PRÍLOHA K OZNÁMENIU

Technologický popis rekonštrukcie lagúny, (zemná nádrž)

Predmet prác: Rekonštrukcia zemnej nádrže na hnojovicu

Miesto realizácie: Farma Pigagro Dolné Semerovce

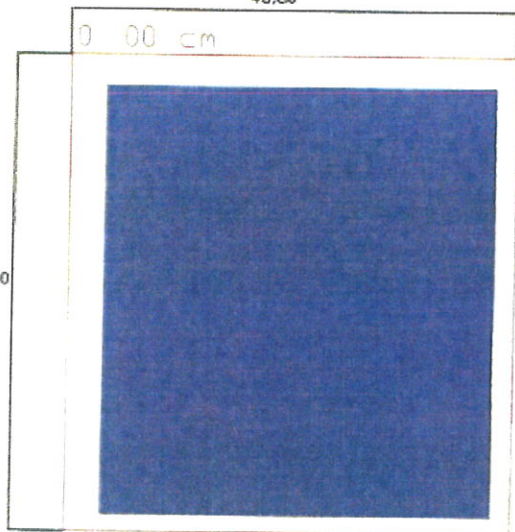
1,98m difference
maximum level of
water in tank is
minimum possible
level of laguna.
The most important
point for volume of
tank is lowest one.
